**Avis délibéré de la mission régionale  
d'autorité environnementale Auvergne-Rhône-Alpes  
sur le projet de «création d'une piste de ski - Chemin des Pisteurs»  
présenté par la régie de remontées mécaniques de Chamrousse  
sur la commune de Chamrousse (Isère)**

Avis n° 2018-ARA-AP-00630  
N° Garance 2018-004827

*Emprise du projet dans le site – source étude d'impact*

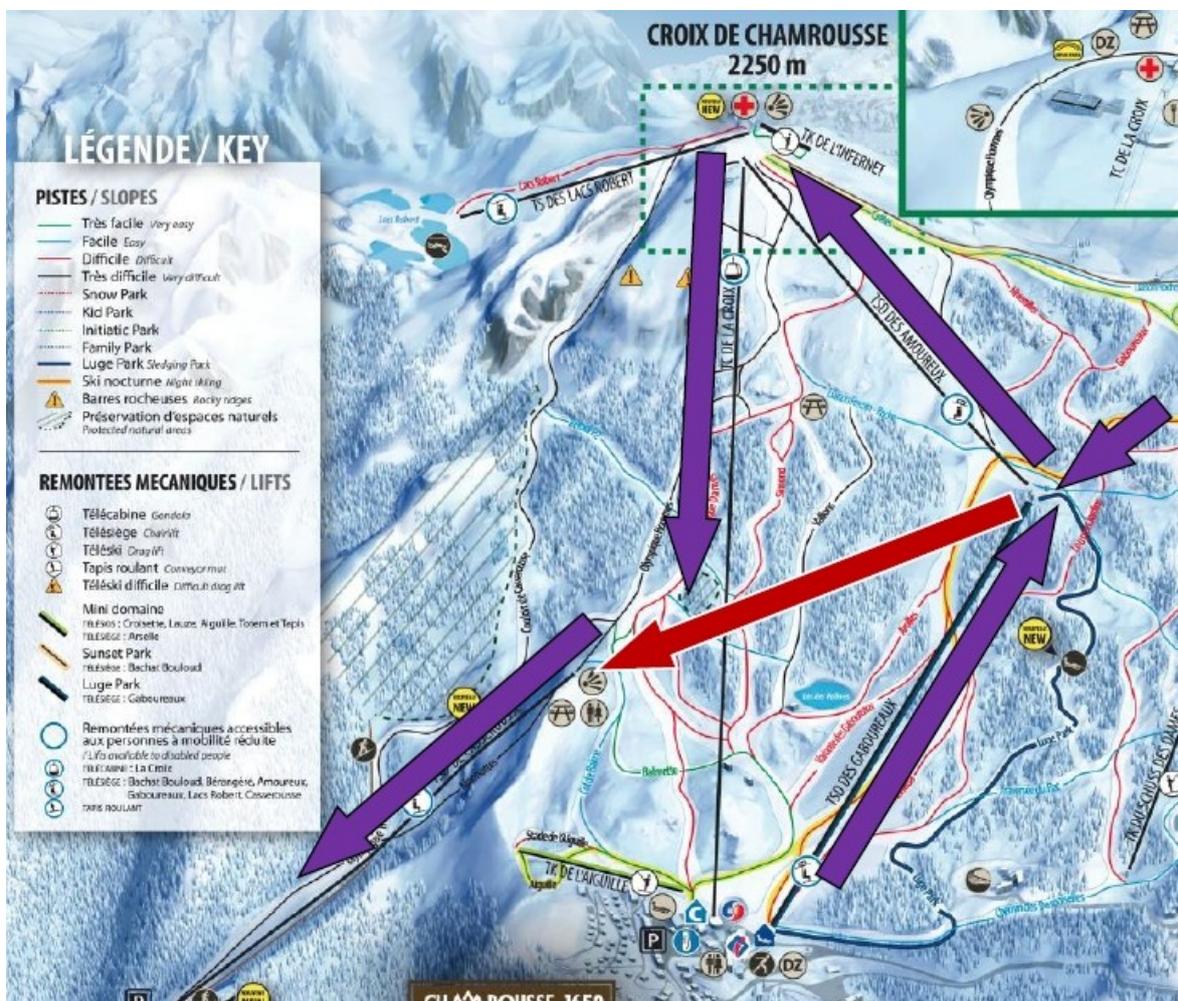
Le projet est principalement présenté comme la réalisation d'une piste de jonction permettant d'établir des itinéraires de retour gravitaires sur l'ensemble des polarités d'hébergement selon des pentes faibles (bleue). La piste est ainsi présentée comme itinéraire alternatif en cas de non fonctionnement des télécabines ou de fermeture des équipements (fin de journée). Mais dans la mesure où son ouverture est permanente, sa fréquentation et son entretien (et ses effets) ne seront pas différents de ceux d'une piste ordinaire. Sur ce point, le dossier pourrait être précisé afin de mieux définir l'usage de la future piste.

**L'Autorité environnementale recommande de compléter la présentation du projet pour bien clarifier le fait que son ouverture ne se restreindra pas aux seules situations de pannes de remontées mécaniques.**

Le projet actuel a été fortement réduit dans ses caractéristiques de largeur de piste et de terrassements passant d'un volume de 4 100m<sup>3</sup> à 3 500 m<sup>3</sup> de déblai et de 7 400m<sup>3</sup> à 3 500m<sup>3</sup> de remblai. Cette évolution positive permettra un meilleur équilibre des matériaux nécessaires à la réalisation du projet. Les matériaux amont seront transportés vers l'aval et la réalisation ne nécessitera pas de transport de terre vers ou depuis le site.

Par ailleurs la partie aval du chemin « pisteurs » utilisera les pistes déjà existantes (suppression de la partie aval du premier projet). Enfin une section de la piste utilisera le terrain existant et ne réclamera pas de terrassement.
